Anregung

1. Zwischen den Haltestellen Lichtscheid, Wasserturm wird eine barrierefreie Querungsmöglichkeit für Fußgänger geschaffen.
2. Der bei den Baumaßnahmen am Lichtscheider Kreisel versehentlich weggebaggerte Gehweg und noch vorhandene Trampelpfad auf der Oberen Lichtenplatz Straße zwischen Einmündung Schlie-mannweg und Brücke wird wieder (verbreitert) asphaltiert und barrierefrei ausgebaut.
3. Die widersprüchliche Beschilderung in bezug auf Geh- und Radwege wird StVO-konform korrigiert.

Bild 1: kleine Barriere für mobilitätseingeschränkte Personen zwischen der Haltestelle „Lichtscheid, Wasserturm“ aus Richtung Elberfeld.

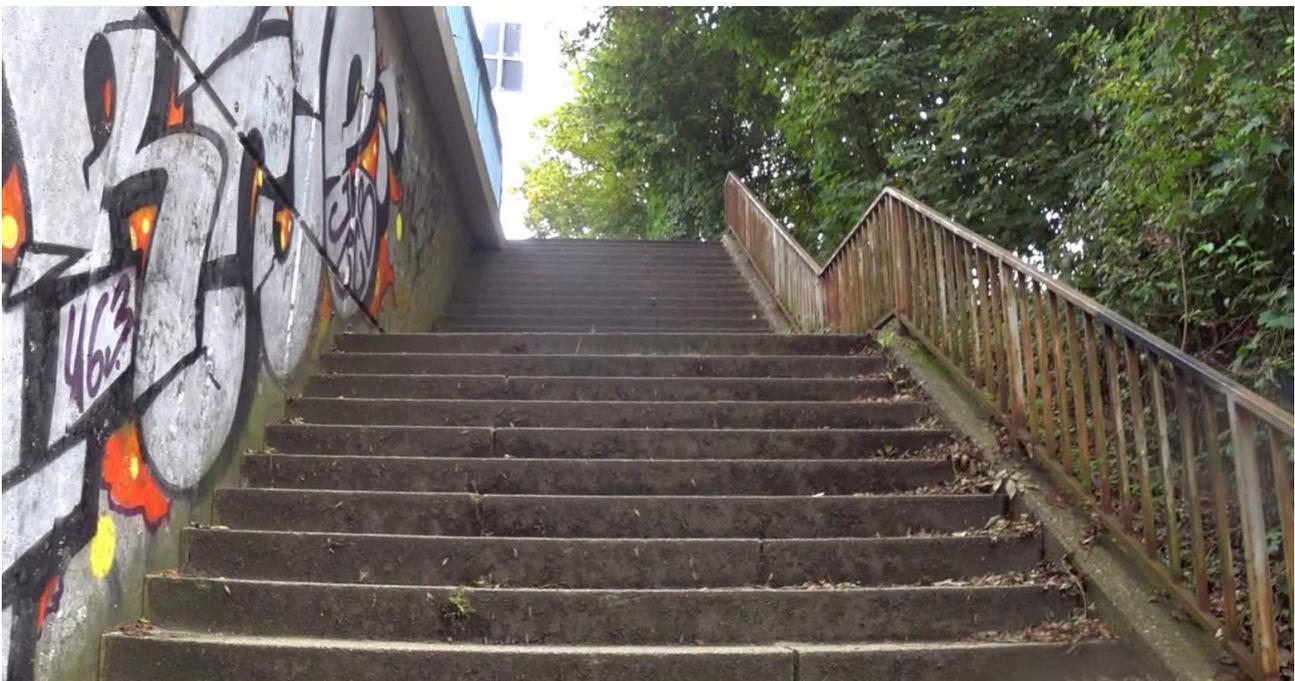
Wer an der Haltestelle „Lichtscheid Wasserturm“ aus Richtung Elberfeld kommend aussteigt, muß zur Zeit über den Umweg Schliemannweg entweder eine Treppe hinab (Bild 1), oder einen Umweg von mehr als 330 Metern im Vergleich zum direkten Weg inkaufnehmen (Bild 2) entsprechend einer Zeit von 18 Minuten bei 0,3 m/s Gehgeschwindigkeit für eine mobilitätseingeschränkte Person.

Dies ist nicht hinnehmbar, zumal bereits eine ampelgeregelte Abfahrt vorhanden ist, die nur noch mit Lichtzeichen für Fußgänger ausgerüstet werden muß.

Bild 4: Seit mindestens 1979 konnten die Fußgänger von Osten kommend direkt auf die Obere Lichtenplatzer Straße abbiegen (95,71 Meter bis zur Mittelinsel Schliemannweg). *Quelle: geoportal.wuppertal.de*

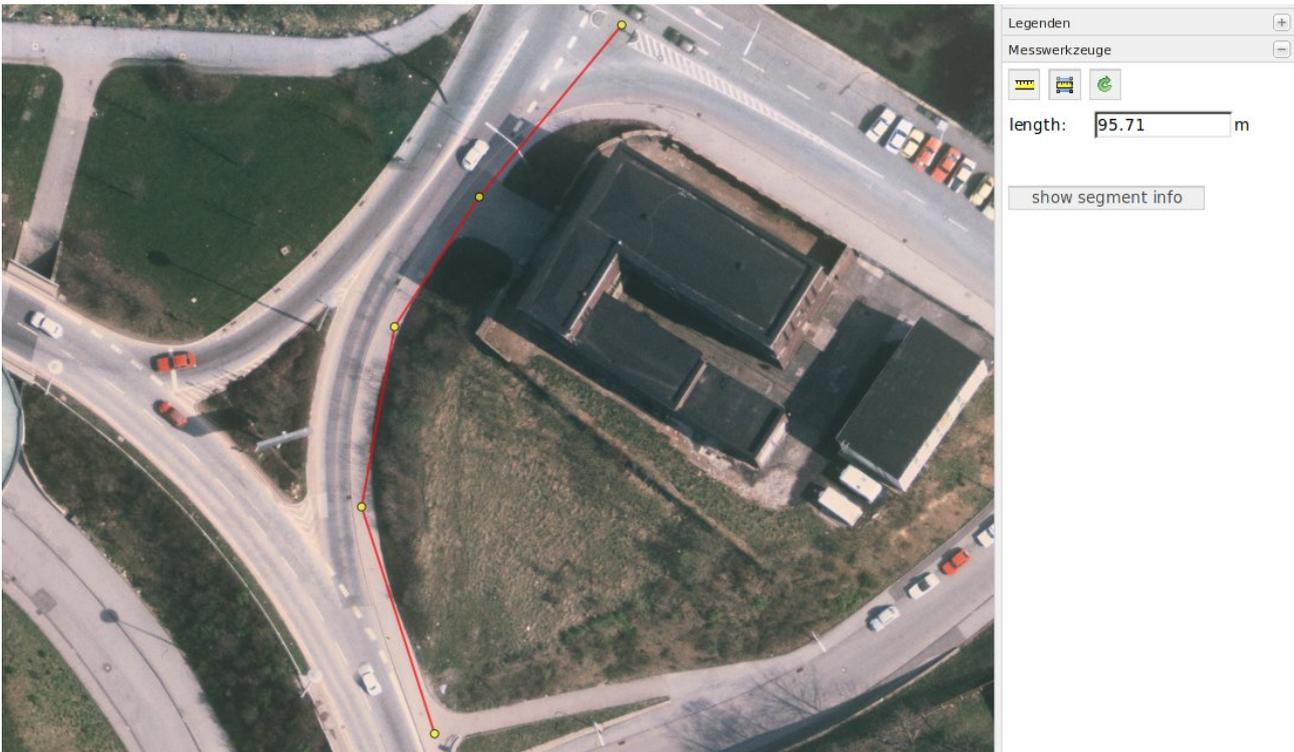
Wie sich aus den Bildern 4 bis 8 ergibt, gibt es keinen ersichtlichen Grund, den jahrzehntelang vorhandenen Gehweg zu unterbrechen und dem Fuß- und Radverkehr neben der damit verbundenen Verwirrung eine Umleitung zuzumuten.
